**OSSERVAZIONI AL PROGETTO PRELIMINARE LINEA AV/AC VERONA-PADOVA  
LOTTO FUNZIONALE II ATTRAVERSAMENTO DI VICENZA  
SOTTOSTAZIONE ELETTRICA DI LERINO (SSE LERINO) COMUNE DI TORRI DI QUARTESOLO (VI)**

**UFFICIO TECNICO LAVORI PUBBLICI**

COMUNE DI TORRI DI QUARTESOLO (VI)

Figura 4.10. Estratto 3°PI – Comune di Torri di Quartesolo – Zonizzazione.

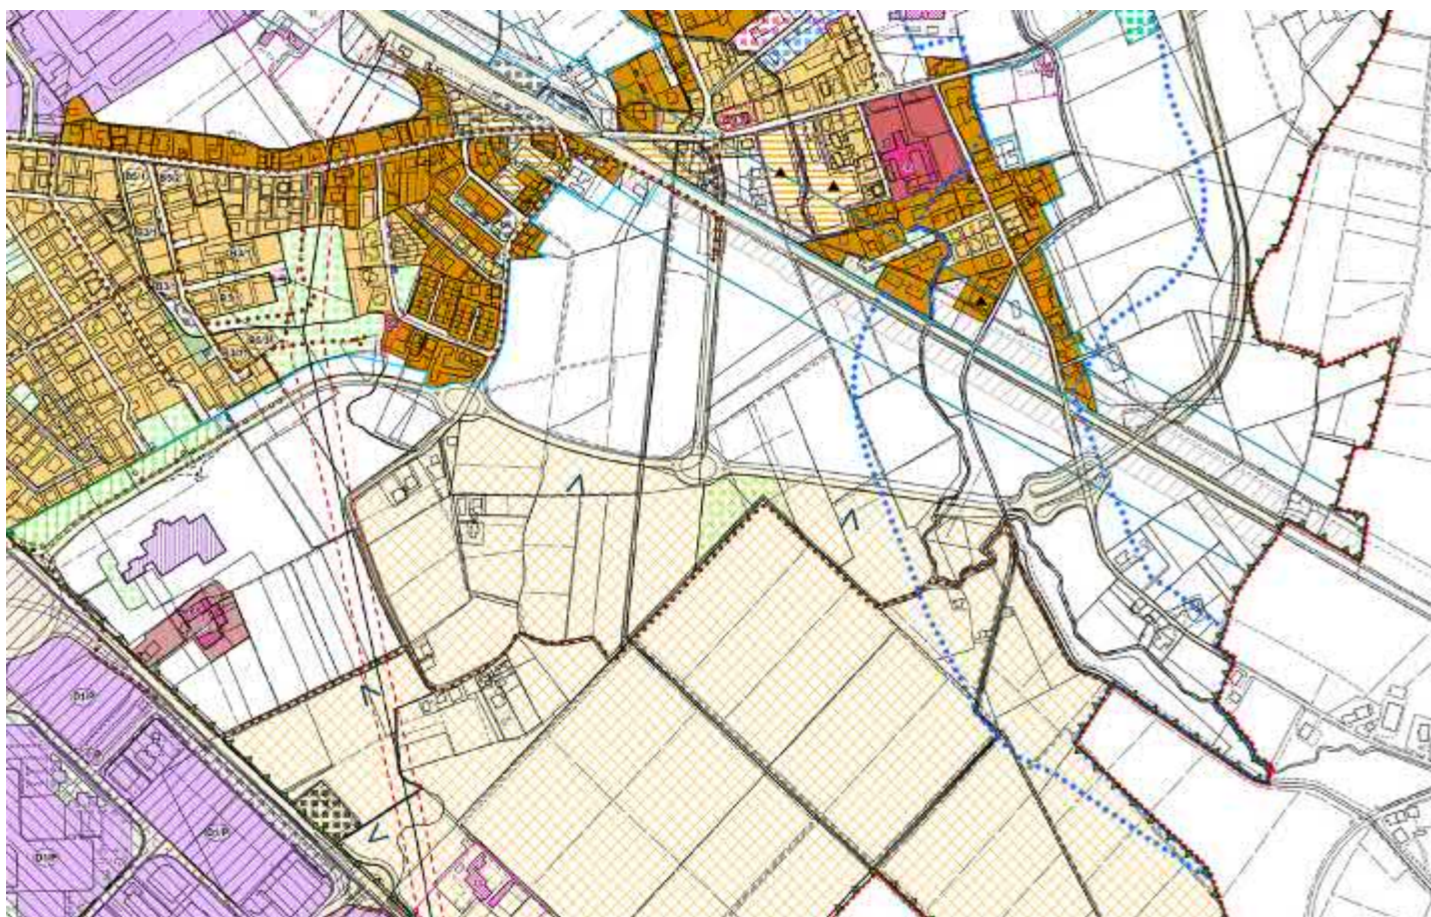
Sono altresì rappresentate le fasce di rispetto a partire dai 20+20m fino a quelle massime di 70+70m, nell'ottica di minimizzare tali fasce a seguito degli studi da condursi per l'inquinamento elettromagnetico del nuovo elettrodotto.

**Se l'elettrodotto rappresenta il maggior vincolo che preclude il posizionamento della nuova SSE presso l'area individuata, è pur vero che la soluzione è tecnicamente fattibile con margini di rispetto superiori a quelli attuali per l'elettrodotto esistente. Inoltre, la sua deviazione d'asse rispetto alla situazione attuale è tale migliorare le condizioni di vita dell'edificio esistente nel tratto compreso fra Via Camisana e Via Borsellino dal momento che la dismissione di quel tratto eliminerebbe di fatto sia la servitù di passaggio sia il rischio di inquinamento elettromagnetico attualmente in essere.**

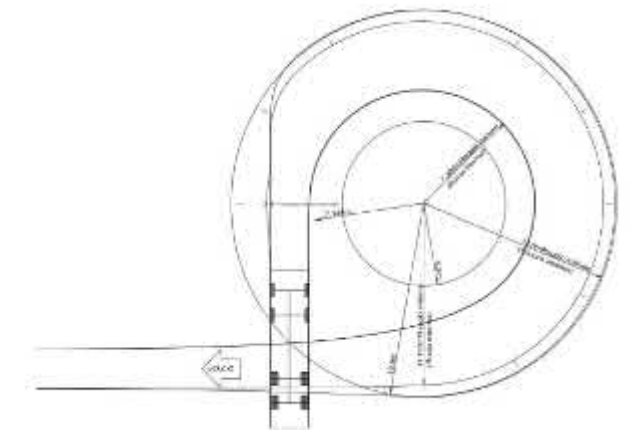
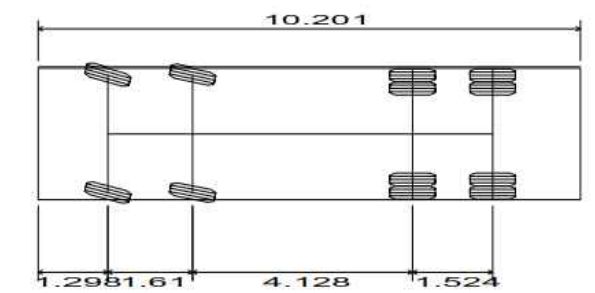
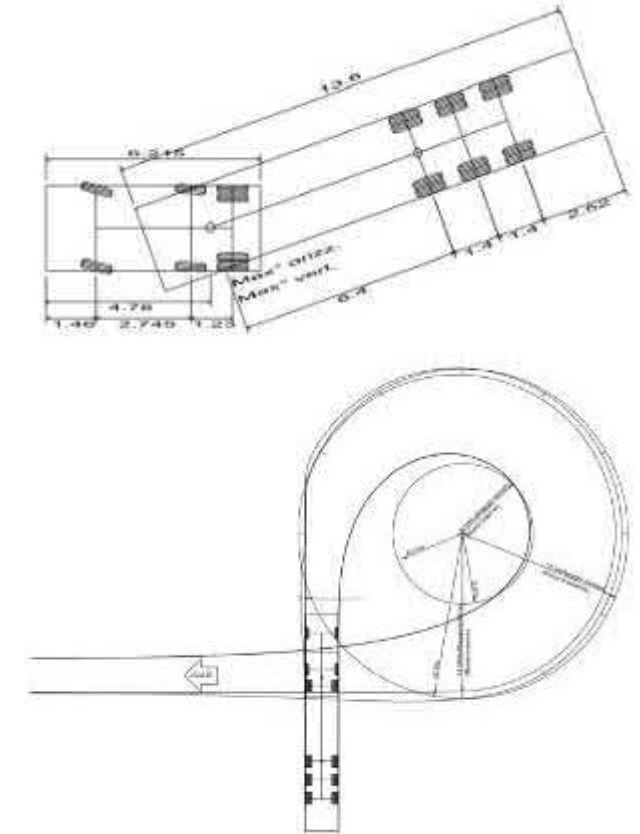
VIABILITA' DI ACCESSO: Strada Via Marco Polo privata e non pubblica - larg. strada 6m, strada di quartiere, classe F

SOTTOSERVIZI: Area con presenza acquedotto Berico-Euganeo di servizio alla Città di Padova

PAI: Area esondabile con area di attenzione idraulica, classificabile con pericolosità da P1 a P2 (moderata-media)

- necessità di manovrare lungo via Dal Ponte
- interferenza con abitazione privata
- interferenza con abitazione privata
- interferenza con parcheggio e penisola stradale
- interferenza con abitazione privata
- interferenza con abitazione privata

Strada Via Marco Polo privata nel tratto terminale. Impossibilità di transito con presenza di veicoli in sosta/fermata presenti dei residenti

**PLANIMETRIA INQUADRAMENTO SSE - LERINO**  
**PROPOSTA COMUNE TORRI DI QUARTESOLO**  
 scala 1:10000

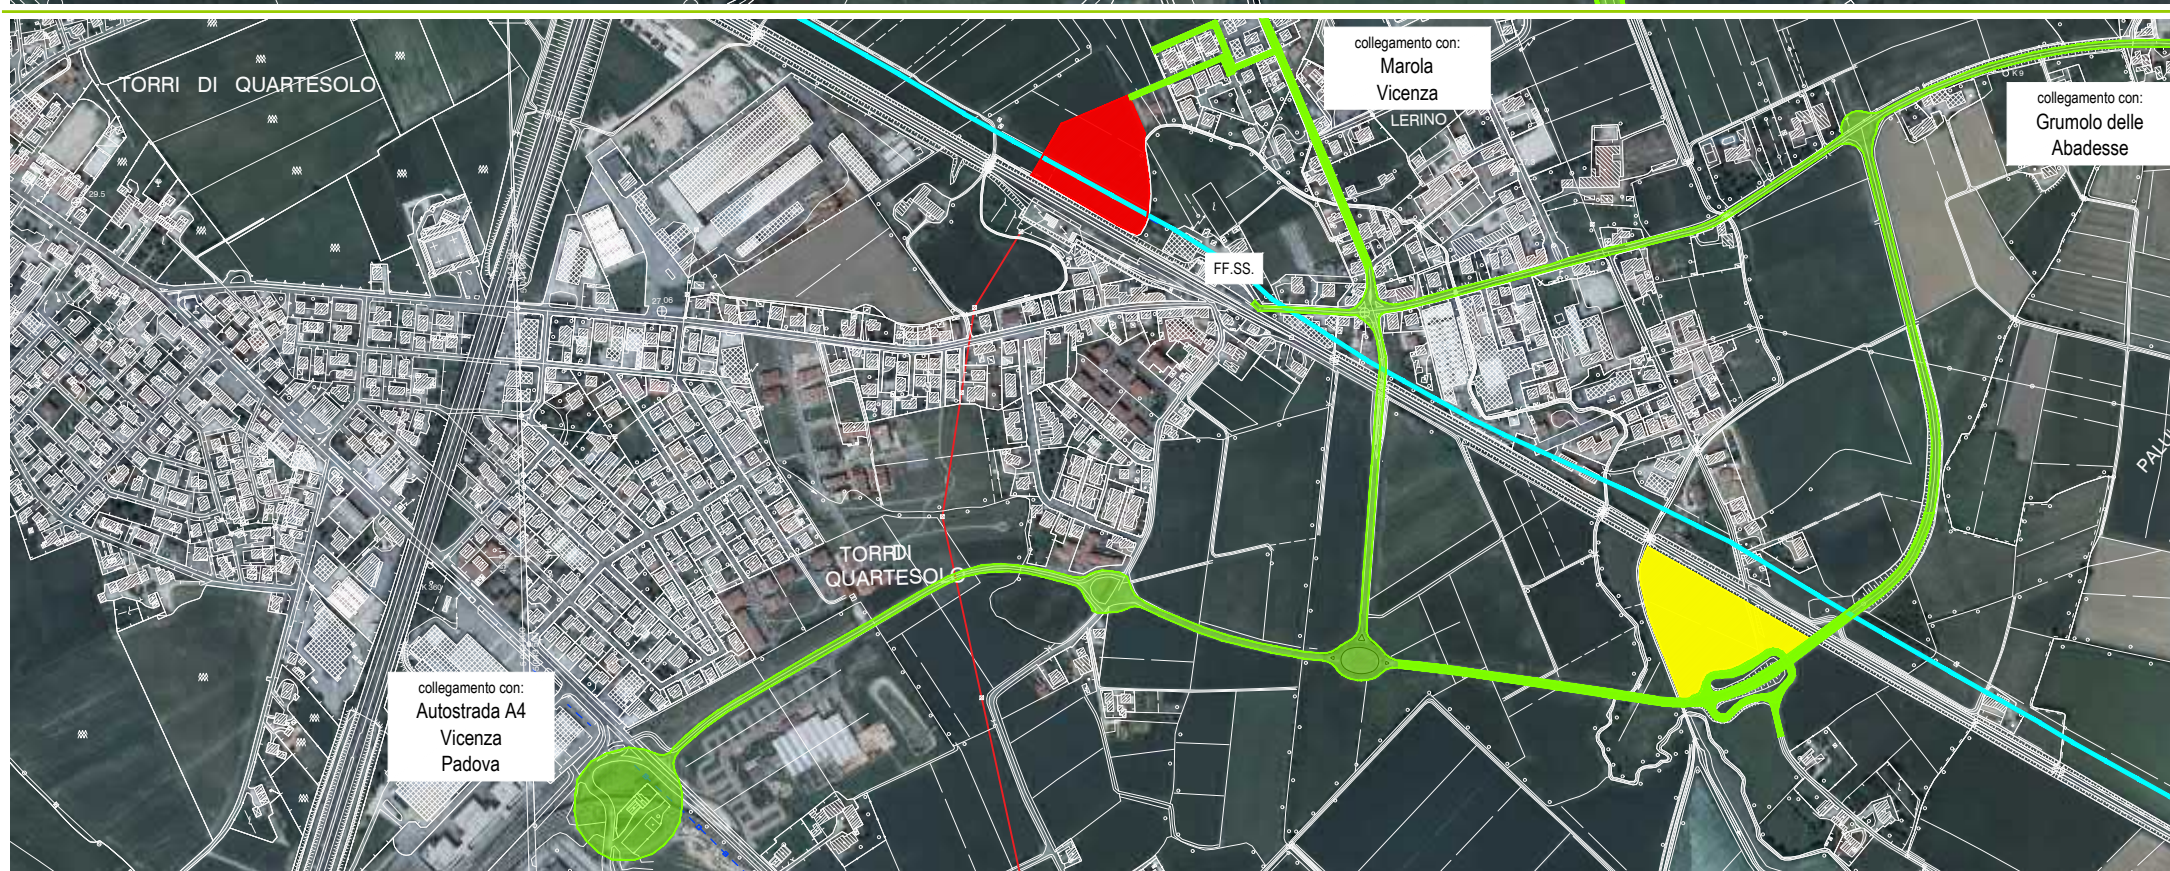
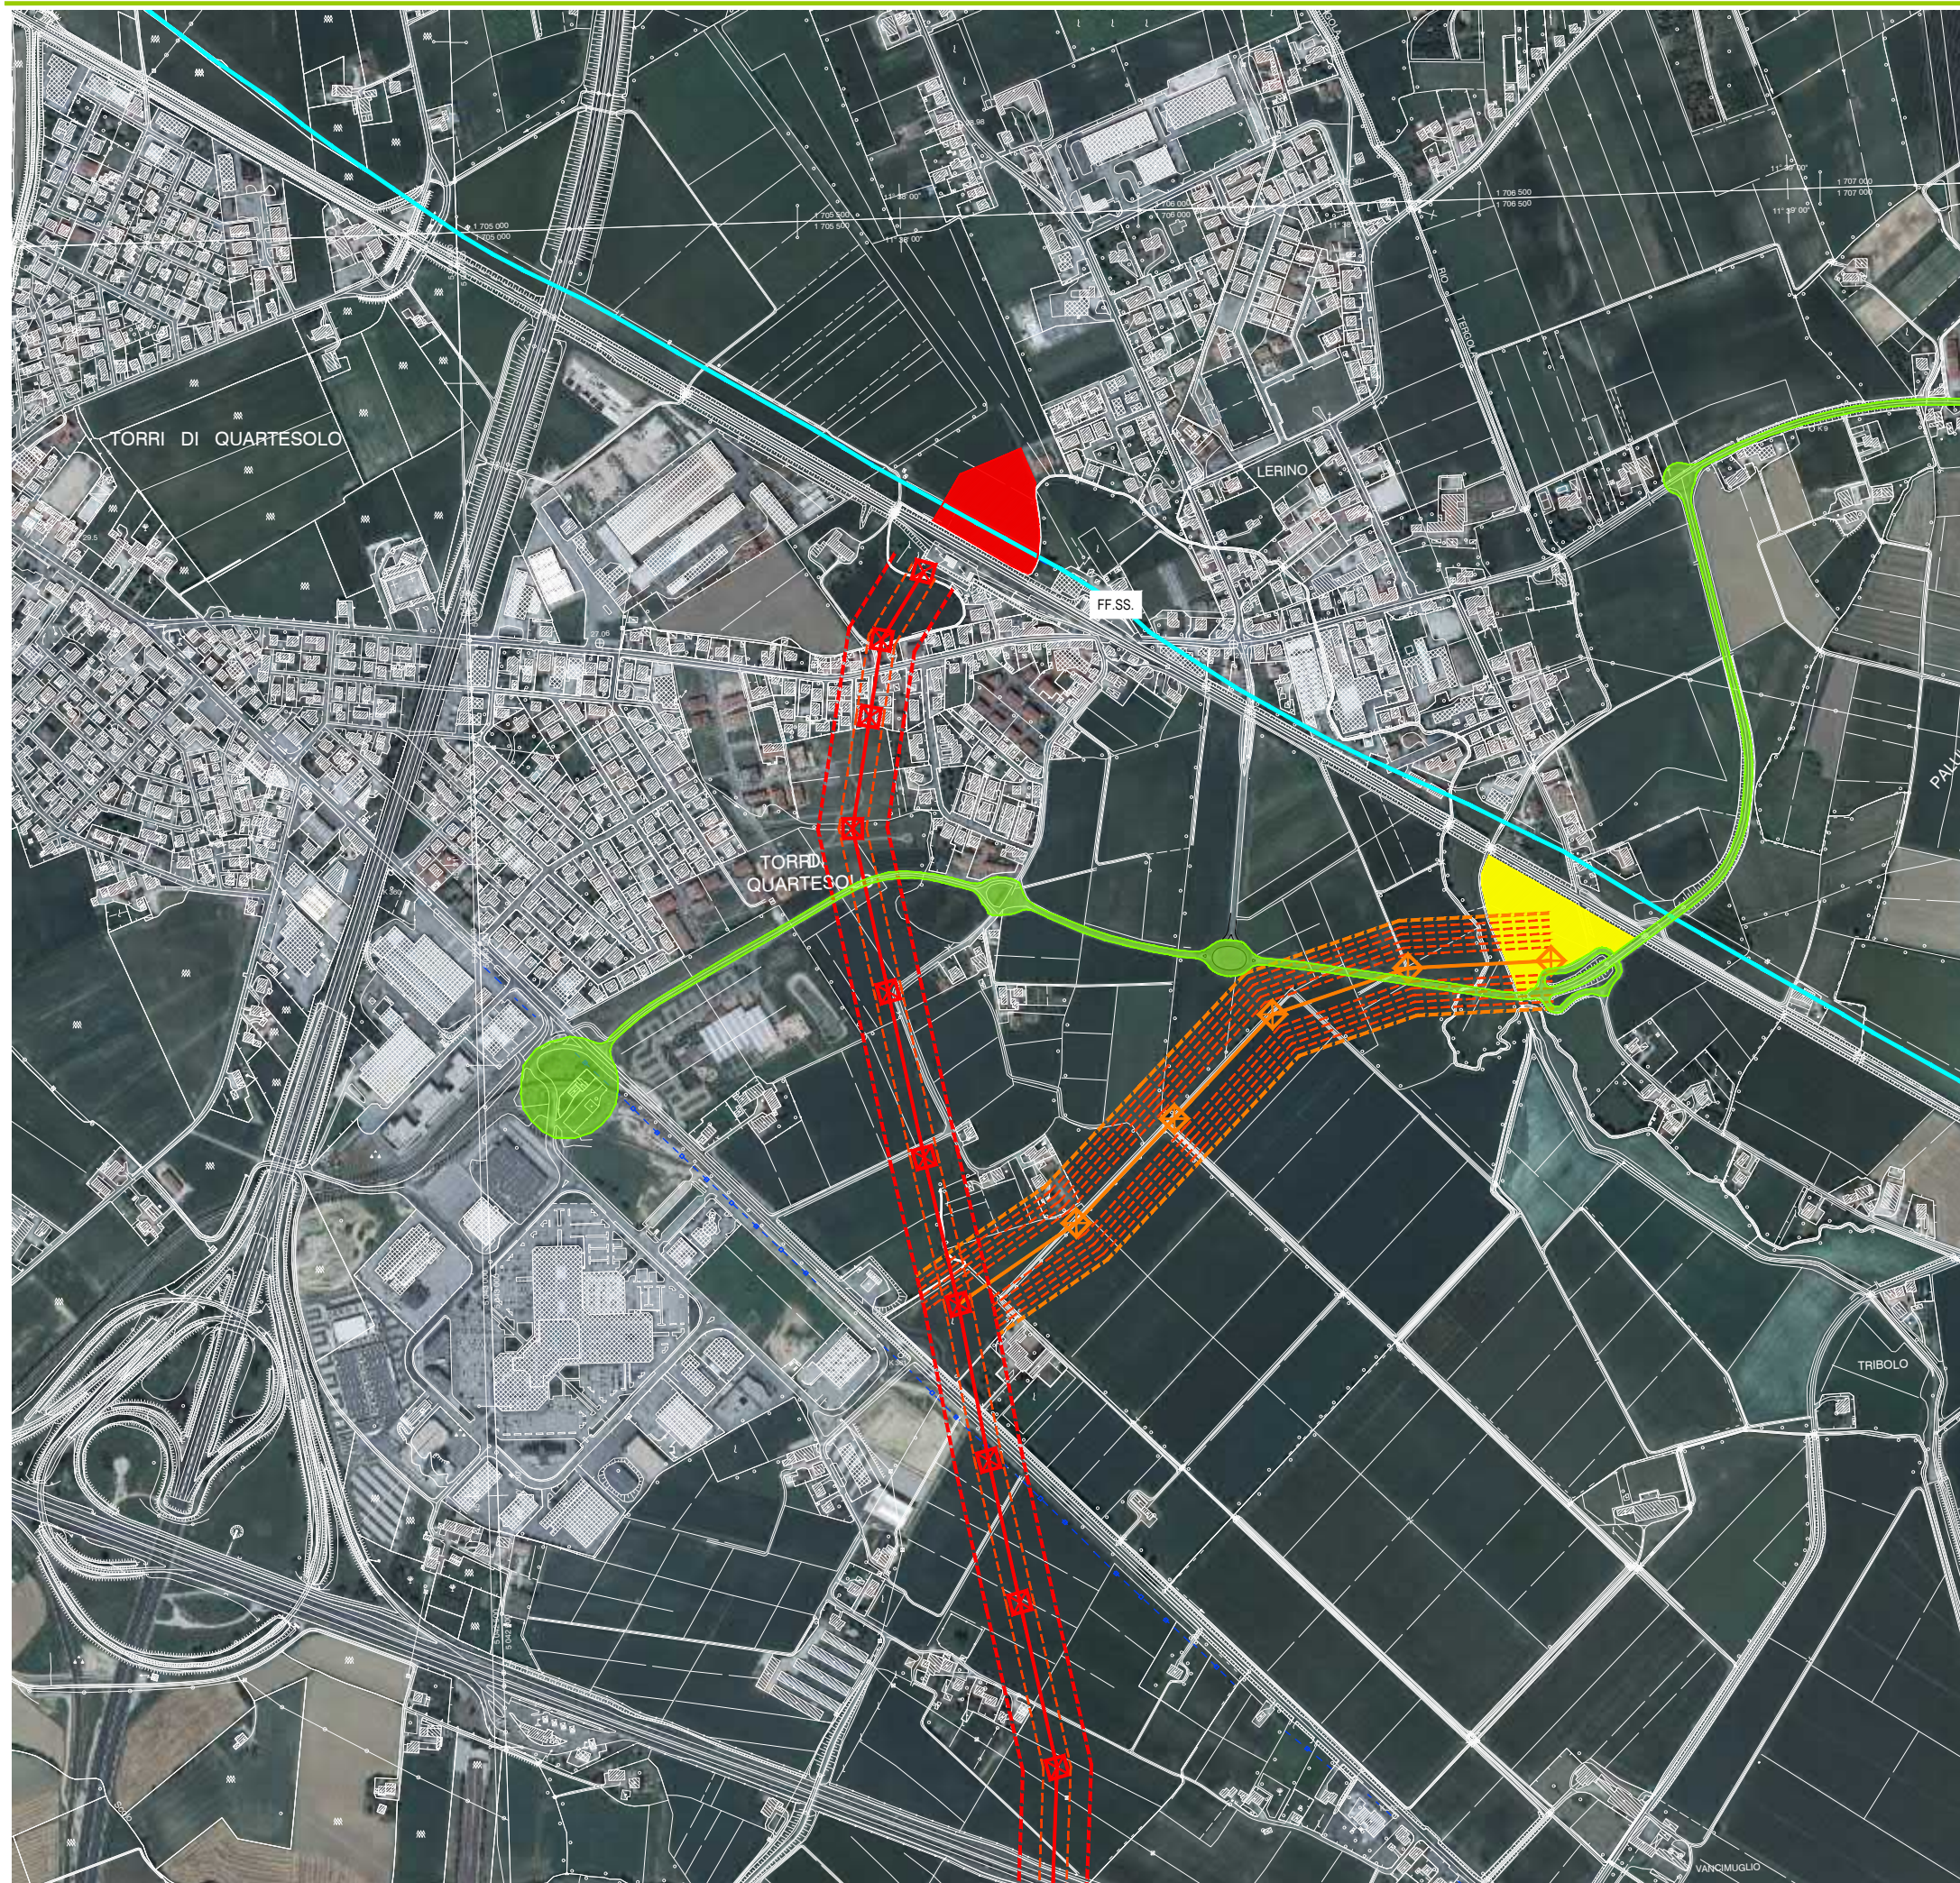
VIABILITA' DI ACCESSO: Strada Via Borsellino, direttrice  
principale Provinciale di collegamento

SOTTOSERVIZI: Nessuna interferenza specifica

PAI: Area esondabile di tipo moderato P1 come la maggior  
parte del territorio Comunale per effetto del Tesina
